2023年8月23日_配信内容

2023.8.22
トヨタ自動車株式会社

Audioソース画面の×釦（閉じる釦）の位置修正

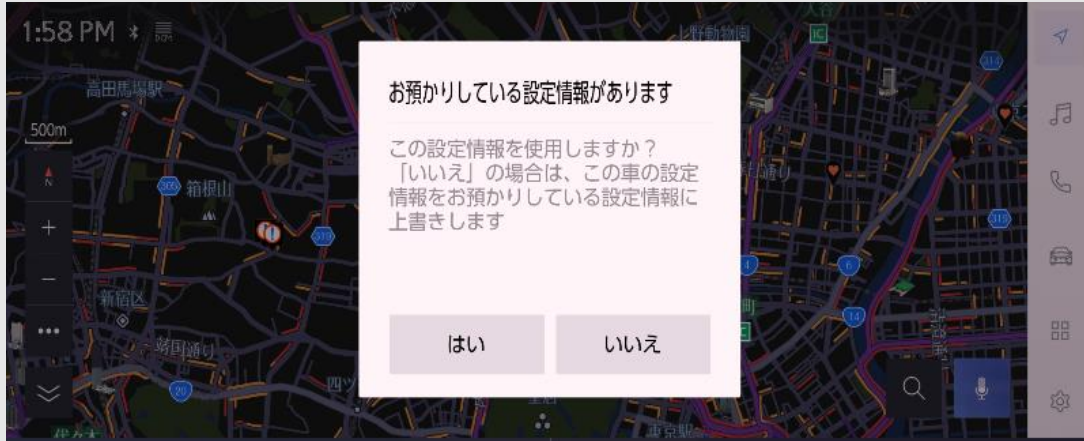
- ・ 運転席から×ボタンが遠く、押しにくい

- ・ 日本仕向の車両に対し、左→右に×ボタンの表示位置を変更

Wi-Fi® Passwords 文字切れ

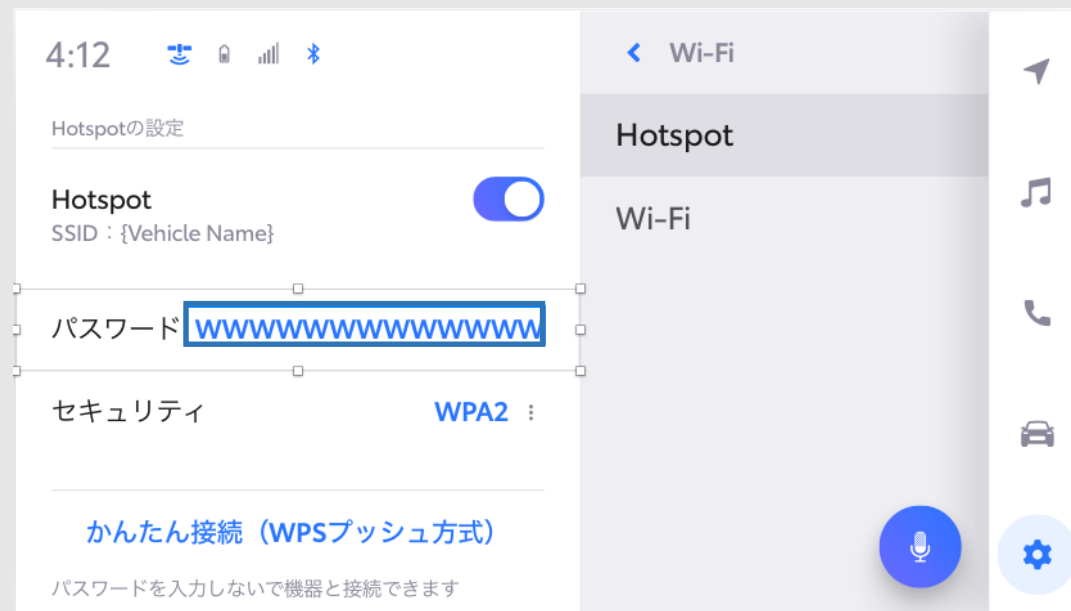
- ・パスワードの表示枠が狭いため文字切れし、一目で確認できないことにお客様に煩わしさを与えてしまう

- ・Wi-Fi®のPasswordsが見切れてしまうためテキスト幅を確保して、表示幅を改善

サービスエリア、パーキングエリア等の通過時刻表示

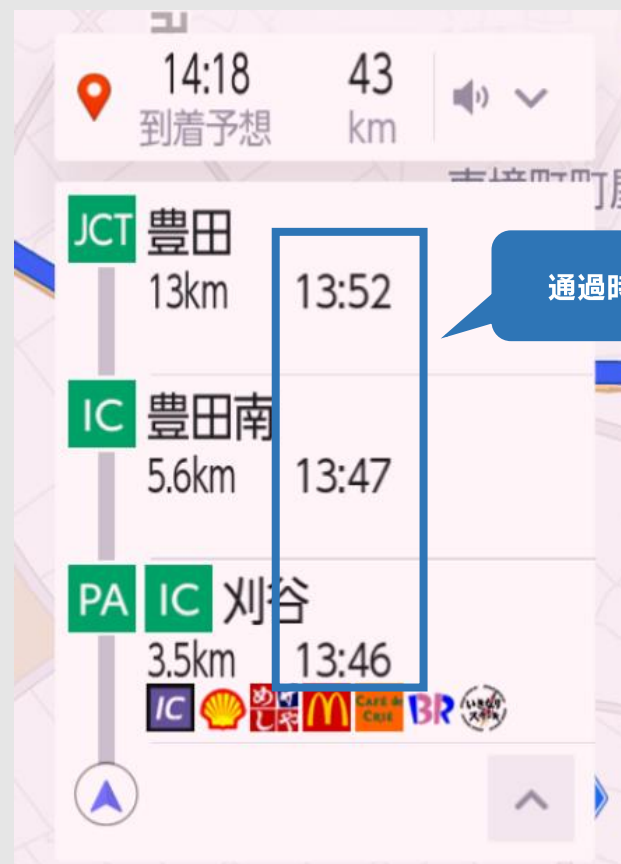
- ・ 高速略図上に表示しているインターチェンジ/サービスエリア/パーキングエリア 等に対して、自車位置（現在位置）からの距離のみを表示

- ・ インターチェンジ、サービスエリア、パーキングエリア 等の通過時刻を表示する

「自宅を登録」アイコンの表示改善

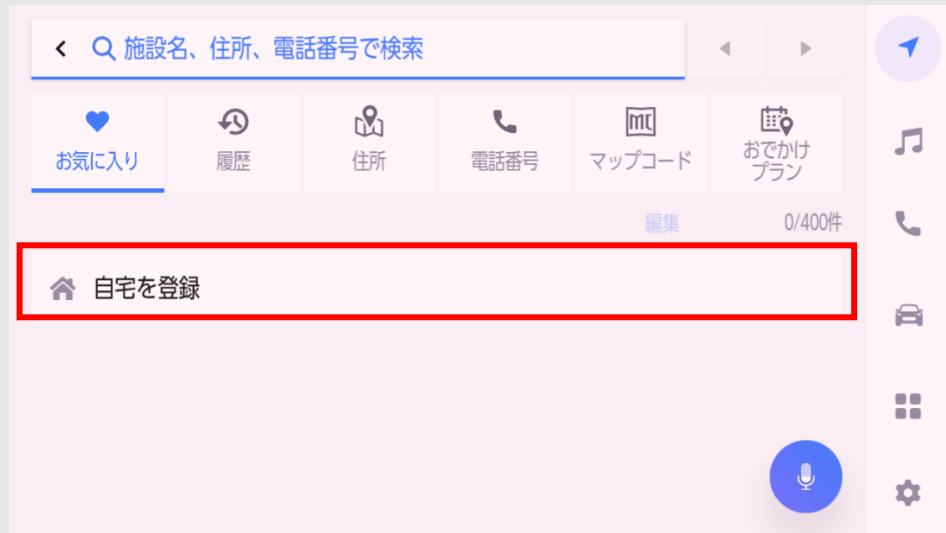
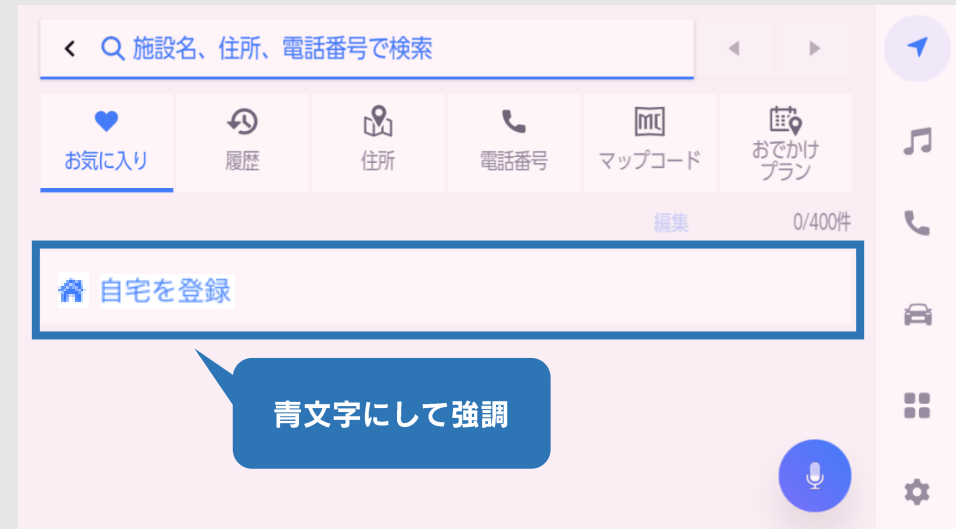
- ・ 「自宅を登録」アイコンに対して灰色文字を使用

- ・ 「自宅を登録」アイコンを青色文字に変更し、「自宅を登録」アイコンを強調する

スマートフォン連携Bluetooth® 目的地転送改善

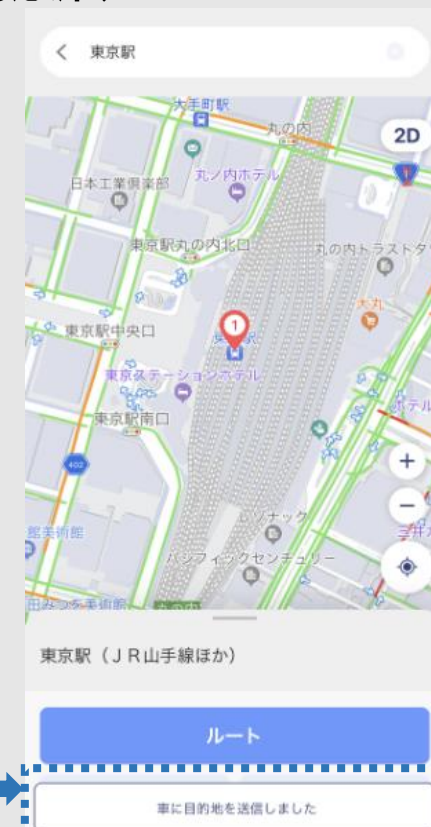
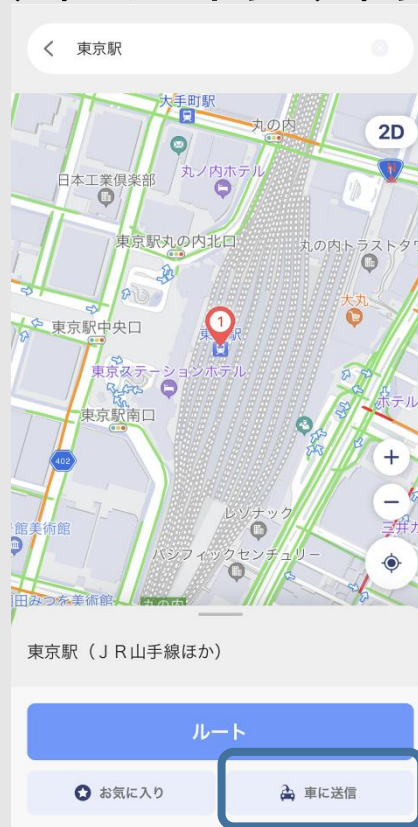
- ・ディスプレイオーディオグレードにおいて、
moviLinkやNaviCon®(スマートフォンアプリ)から
Bluetooth® 目的地転送に対応していない

- ・ディスプレイオーディオグレードでも、
moviLinkやNaviCon®の
Bluetooth® 目的地転送に対応

地図表示の視認性改善 -推奨レーン-

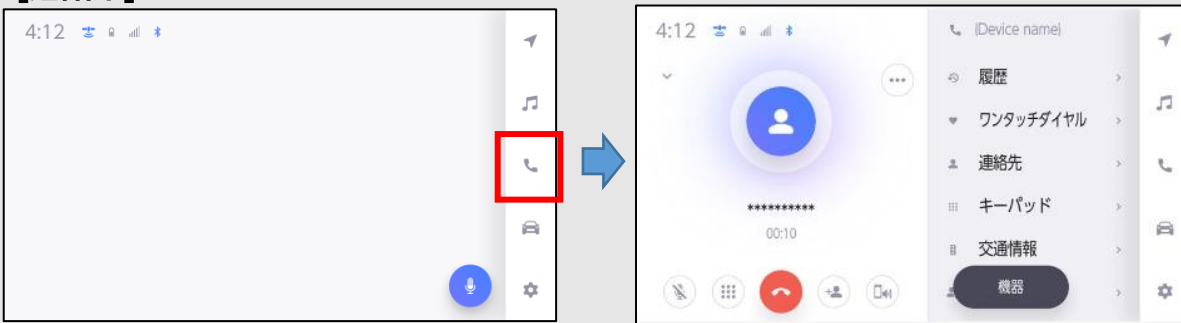
- ・ 推奨レーン表示が地図と同化して見にくい

- ・ 推奨レーン表示を見やすくするため、配色を変更し、視認性を向上

通話中のメニュー表示改善

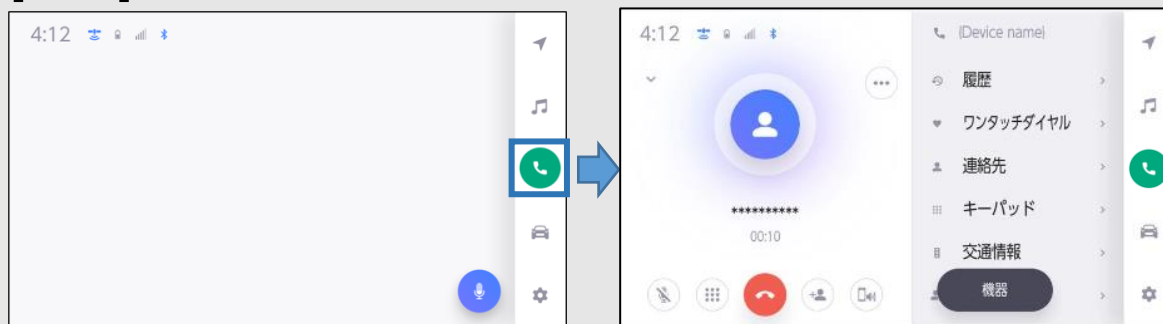
- ・ 電話を切るための操作が分かりづらかった。
(電話画面に切り替える必要があるが、
操作手順がわかりづらい。)

- ・ 通話中はメニューの電話ボタンを応答ボタンの表
現に切り替え、電話画面への切り替え操作を
分かりやすくする

Bluetooth接続機器 表示改善

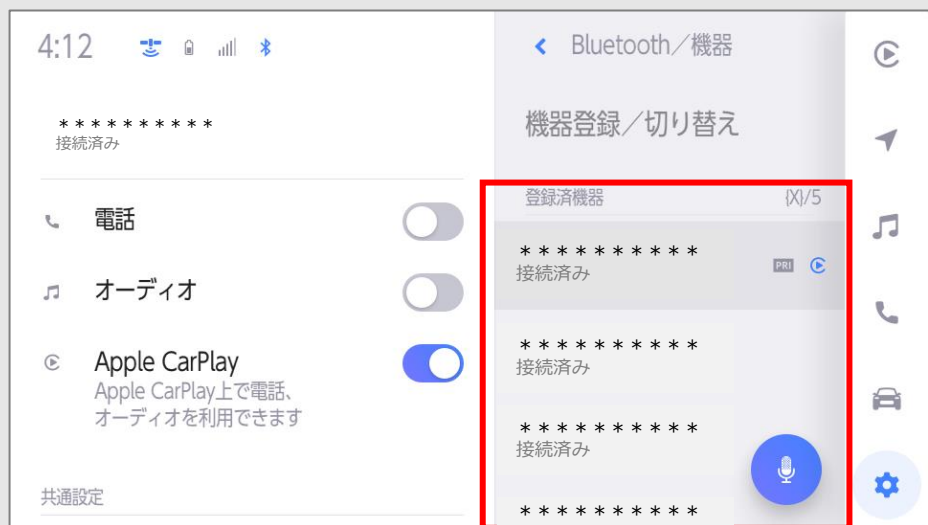
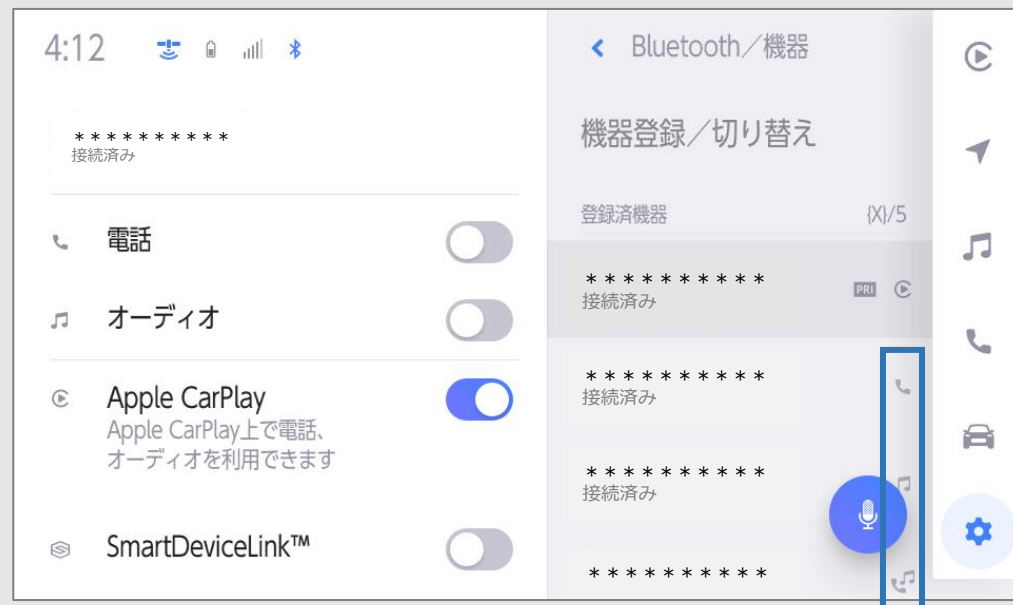
- ・ 現在接続されている端末において、どの機能が有効になっているか、デバイスリスト上で分からない

- ・ デバイスリストの横に、現在有効となっている機能アイコンを表示
